PAPILDOMAS SUSITARIMAS

2019 m. gegužės 6 d. Nr.2/ 22-1136
Vilnius

1. Šalys 2018 m. spalio 26 d. sudarė sutartį Nr. 22-1990 (toliau – Sutartis) dėl Kultūros paskirties (Panevėžio miesto dailės galerijos) pastato (unikalus kultūros vertybės kodas 30777), Respublikos g. 3, Panevėžyje, paprastojo remonto ir tvarkybos darbų (toliau – Darbai). Kurios Pradinė vertė yra 892 961,85 Eur (aštuoni šimtai devyniasdešimt du tūkstančiai devyni šimtai šešiasdešimt vienas euras, 85 ct) su PVM.

DĖL PANEVĖŽIO DAILĖS GALERIJOS NENUMATYTŲ PAPILDOMŲ DARBŲ

Alvydas Kerbelis
Statinio statybos
techninės priežiūros vadovas
atst. Nr. 4414

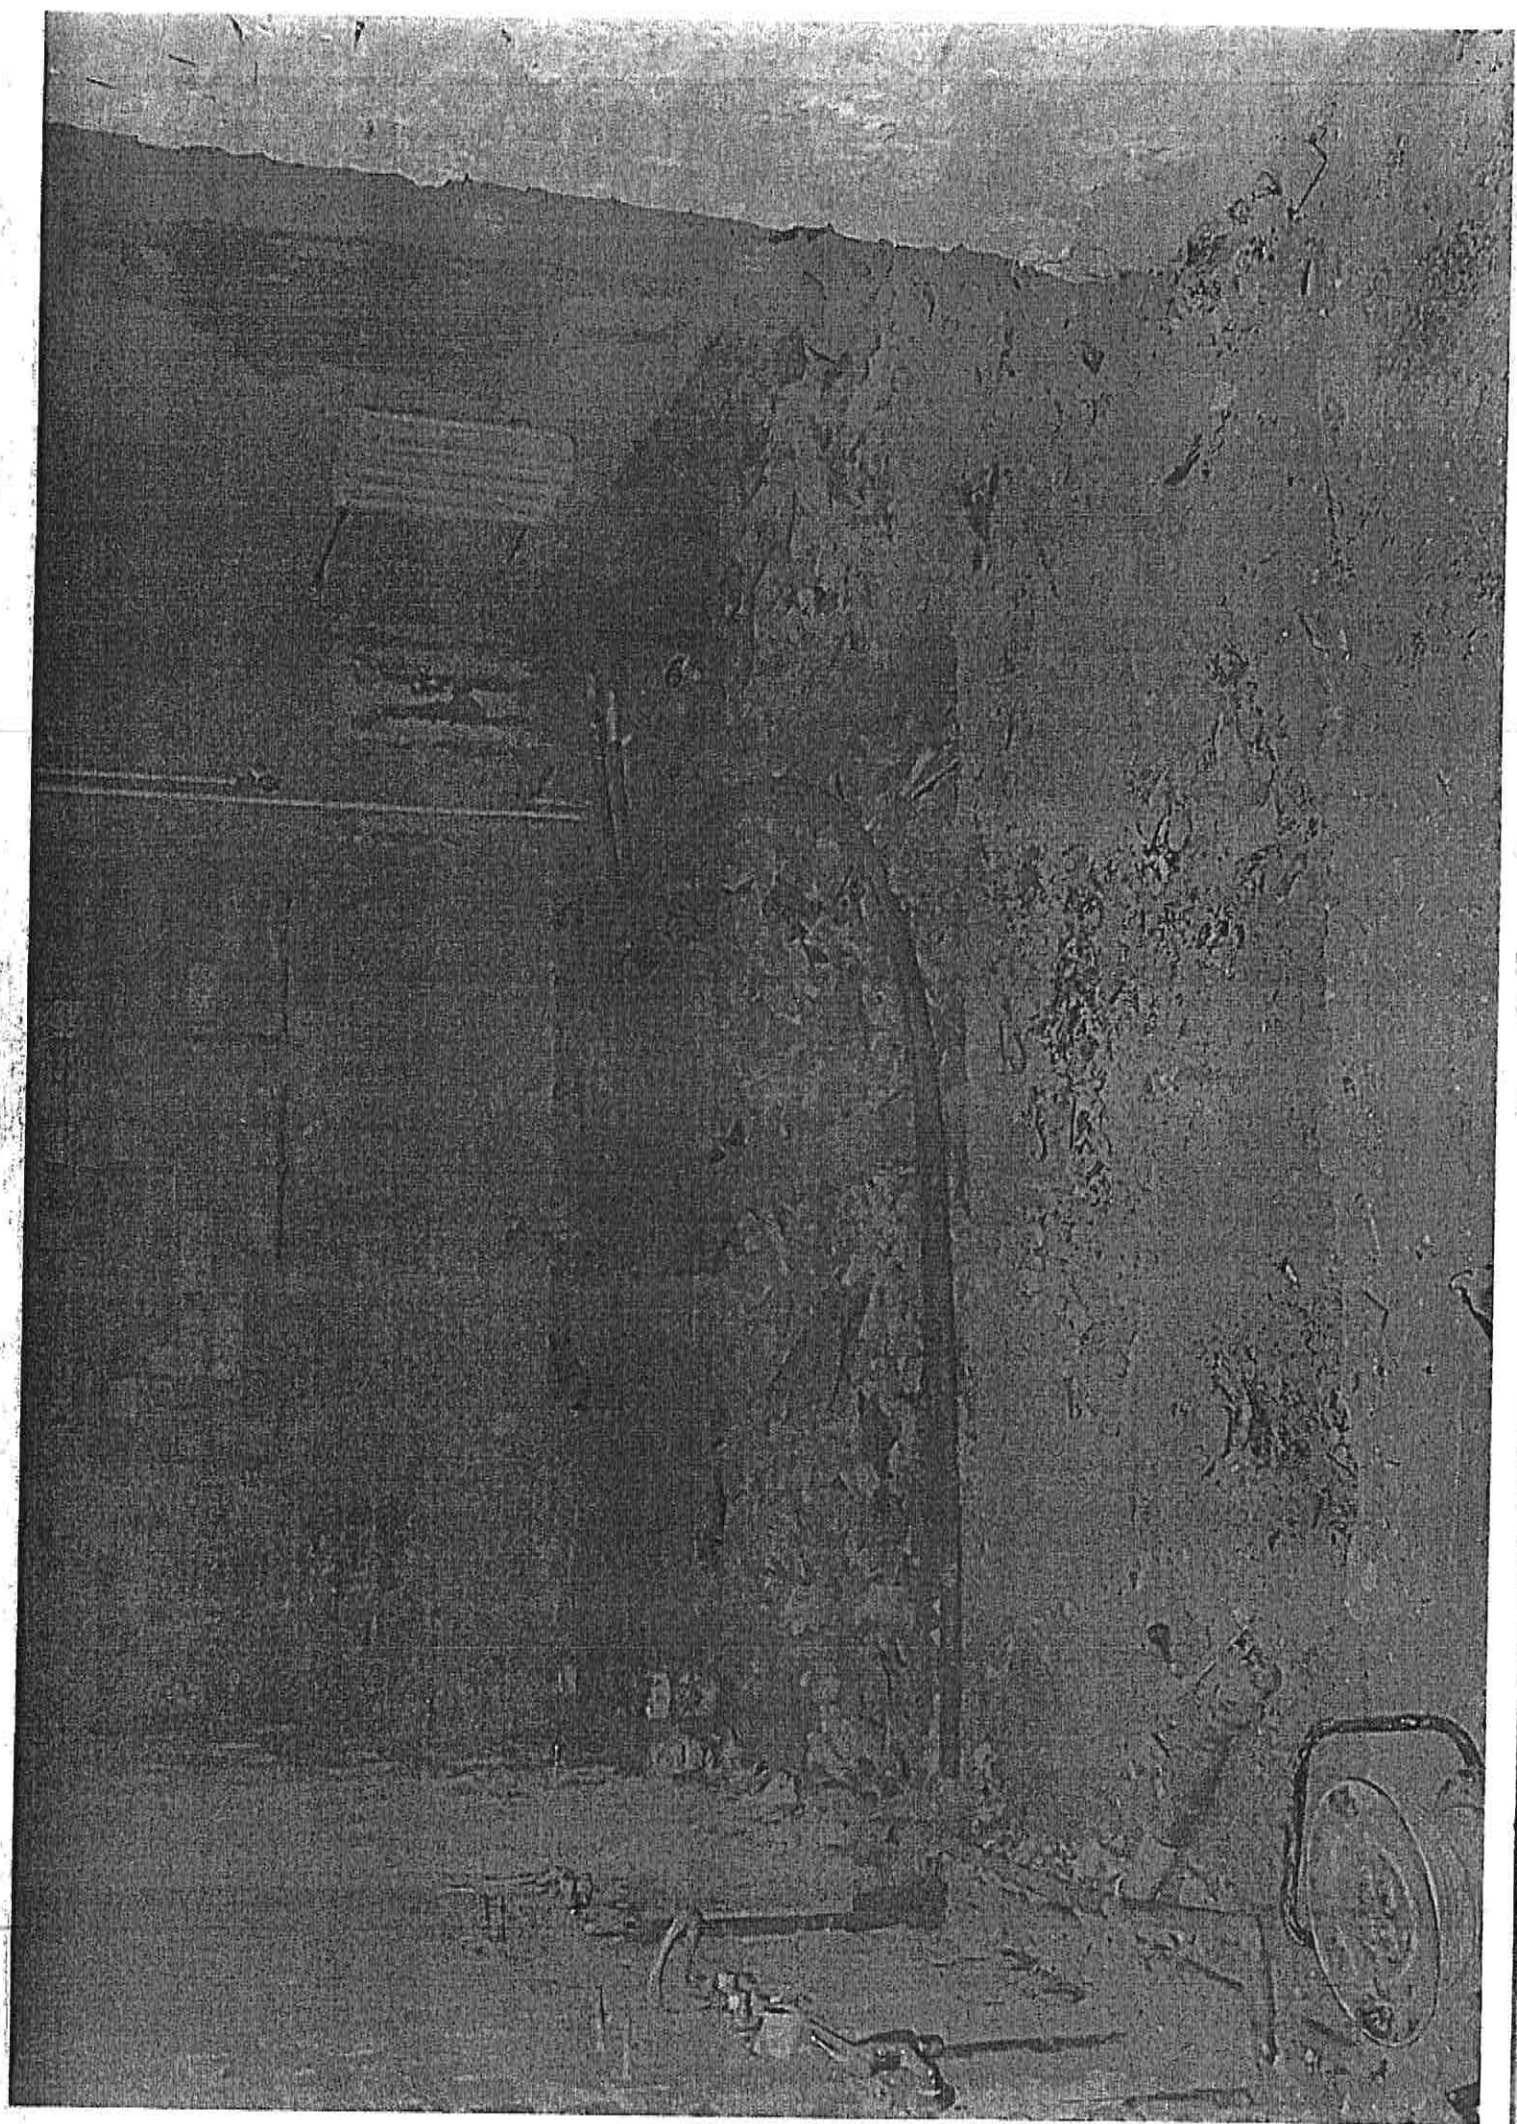
1. T-0 a. naujose WC patalpose tarp sienų atst. 8" prie eilės, 7" naujos perdaromos vidinės sienės pamatinės, nes esamos bešono pastatymais yra pakilusios plytės, iš bešono laisvės ir nėra tinkamos perdaroms pamatinės. 2. Atsarg. atst. 1" prie eilės, 10" atilgus esančiam kondicionieriaus mūšijui, rane iš traukos aukštumo, asmenų lietus vntelių, stovai yra nesamontuoti, matyti pralaidumai, stovai freistai sušildinti, rekomenduojama lietus įvedimo storus dūmt ir įvedimo liniją iki pirmo baldinto remuoti.	
Paraginti ir suolerinti su projektuojamą mūro perdary naujos pamatinės ir lietus įvedimo storus bei linijas iki baldinto freistimo konstrukcinis sprendimais.	
Alvydas Kerbelis Statinio statybos techninės priežiūros vadovas atest. Nr. 4414 2019-02-25
